COMMISSION ROYALE DES MONUMENTS ET DES SITES  
KONINKLIJKE COMMISSIE VOOR MONUMENTEN EN LANDSCHAPPEN

**Objet : BRUXELLES. Rue de l'Hôpital, 29**

Suivi de dossier ayant fait l'objet d'un avis conforme : restauration et réaménagement en bureaux ▪ **Avis de principe de la CRMS dans le cadre d'un suivi de chantier**

Plan modificatif – situation projetée au 1<sup>er</sup> étage  
(©Architectures parallèles - demande d'avis de principe – suivi de chantier)

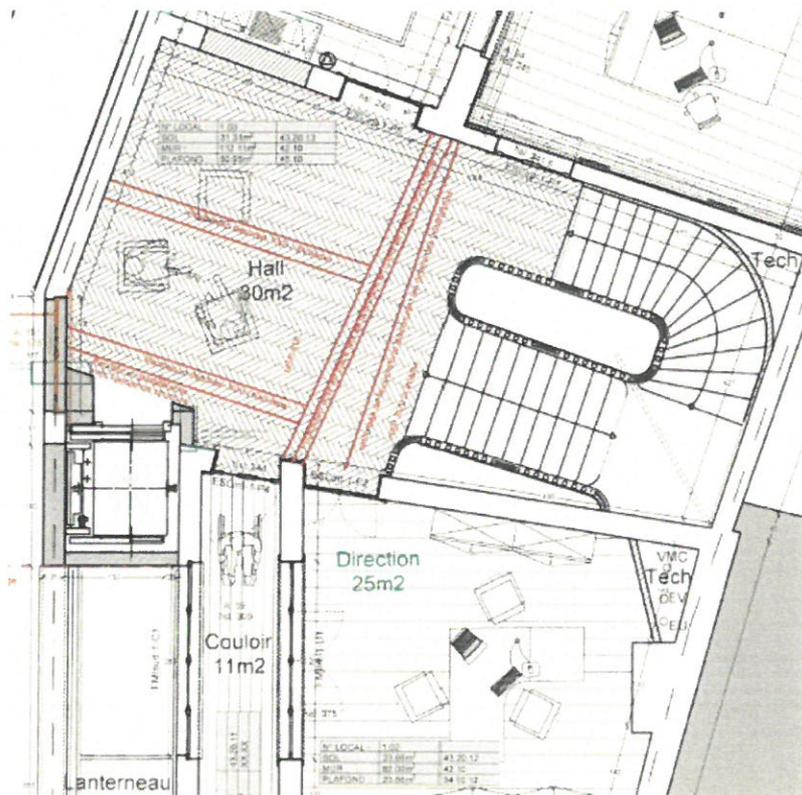
Afin de répondre aux conditions émises dans le permis (adaptation de l'ascenseur aux normes PMR), il est demandé d'agrandir l'ascenseur. Vu son emplacement et les limites données par le mur mitoyen gauche, la façade intérieure donnant sur la courette avant et la position des fenêtres éclairant le couloir, il n'est possible d'agrandir l'ascenseur qu'en le faisant s'avancer sur le palier du 1<sup>er</sup> étage de la grande cage d'escalier. Cette extension de l'ascenseur permettrait de donner une configuration plus orthogonale du palier (une autre condition du permis était de poursuivre la réflexion sur la nouvelle configuration à donner au palier du 1<sup>er</sup> étage). En effet, il est proposé d'ériger des murets à terminaison biaise, devant la porte de l'ascenseur, afin de guider les perspectives depuis les volées d'escalier et de marquer l'axe de construction de cet escalier. Cette modification implique, en outre, d'obturer la fenêtre de 1923 donnant sur le palier du 1<sup>er</sup> étage.

La CRMS émet un avis favorable sur les différents points modifiés, sous la seule condition de ne pas construire les murets encadrant la sortie de l'ascenseur au niveau du palier. En effet, la CRMS demande que la sortie de l'ascenseur ne soit pas habillée de cette mise en scène constructive qui risque d'alourdir l'espace, et elle préconise la mise en œuvre d'une sortie franche de l'ascenseur, même « mordant » sur le palier.

Extrait du plan modificatif, avec la nouvelle sortie de secours  
(©Architectures parallèles - demande d'avis de principe – suivi de chantier)

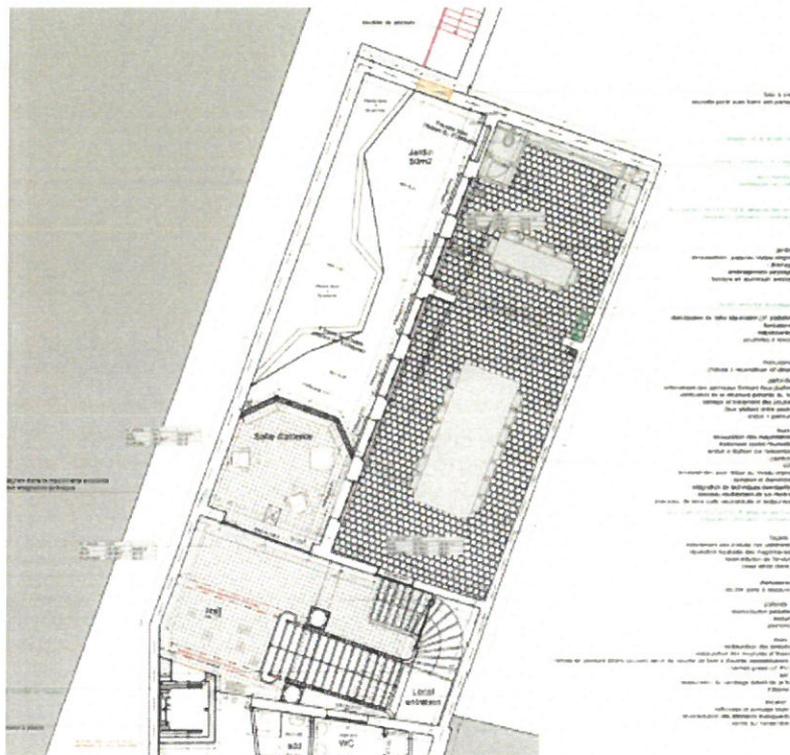
Vu la future occupation de l'aile arrière (nord) de la partie « ancien hôtel de Flandres », qui pourra accueillir des colloques (de 80 personnes max.), il est obligatoire (avis SIAMU) de créer une seconde sortie de secours. Avec l'accord du propriétaire voisin (n°31, à gauche), moyennant une servitude de passage, cette seconde sortie est envisagée à l'arrière de la parcelle et prendrait place dans le mur fermant le jardin, donnant accès en cas de nécessité au parking de la parcelle voisine.

Extrait du permis et de la nouvelle proposition pour la porte-fenêtre du jardin d'hiver : situation permis et modification demandée (©Architectures parallèles - demande d'avis de principe – suivi de chantier)

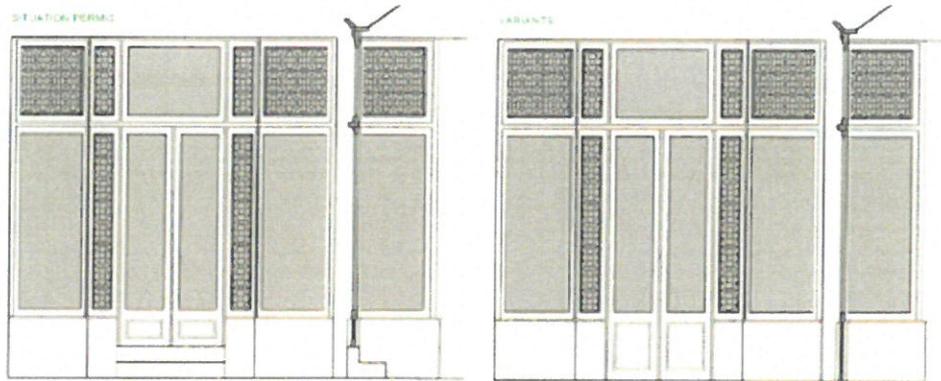
Suite à la découverte, lors des fouilles archéologiques, d'éléments intéressants dans l'aile nord (division ancienne en 3 petites salles, présence d'une ancienne porte dans la salle arrière, dégagement du pied de façade de l'aile nord en pierre blanche), il est demandé d'adapter le niveau du jardin en deux zones différentes : zone plantée laissée au niveau actuel et prévu (+0.40) et niveau de circulation creusé et mis à 0.00 (à savoir le niveau de référence, au pied de l'escalier monumental), ce qui correspond mieux aux niveaux intérieurs de l'aile nord. Ce changement de niveau pour les zones de circulation implique notamment d'abaisser les panneaux bas des deux ouvrants de la porte-fenêtre menant du jardin d'hiver vers le jardin. Actuellement, l'accès au jardin

depuis le jardin d'hiver se fait au moyen de deux marches et les panneaux de cette double-porte sont moins élevés que les panneaux bas des baies vitrées entourant cette double porte. Il est proposé d'abaisser ces panneaux et de supprimer les marches, ce qui offre une solution esthétique et facilite également l'accès au jardin.

Extrait de la coupe AA modificative, avec les nouvelles baies pour les locaux à rue aux 1<sup>er</sup> et 2<sup>e</sup> étages (©Architectures parallèles - demande d'avis de principe – suivi de chantier)

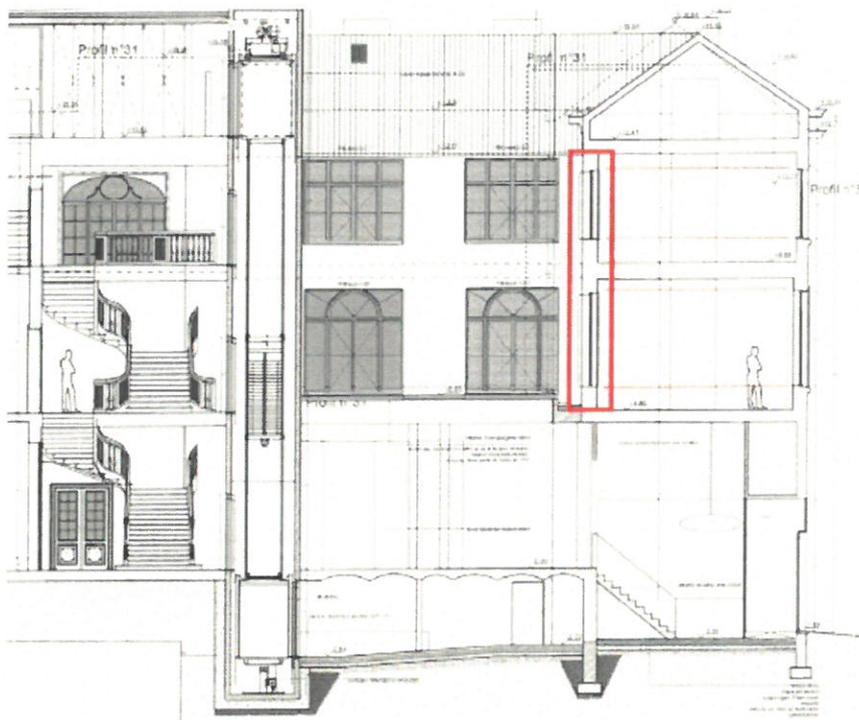
Initialement prévues au niveau de la cage d'ascenseur, il est demandé de déplacer ces baies dans le mur arrière des pièces à rue situées aux 1<sup>er</sup> et 2<sup>e</sup> étages, donnant sur la courette couverte d'un lanterneau. Ces nouvelles fenêtres seraient équipées de châssis contemporains, à savoir des châssis en aluminium munis à l'extérieur et à l'intérieur de cadres de finition de même teinte et matière que le châssis. Ces nouvelles menuiseries sont également prévues en façade arrière (demande acceptée dans le permis unique).
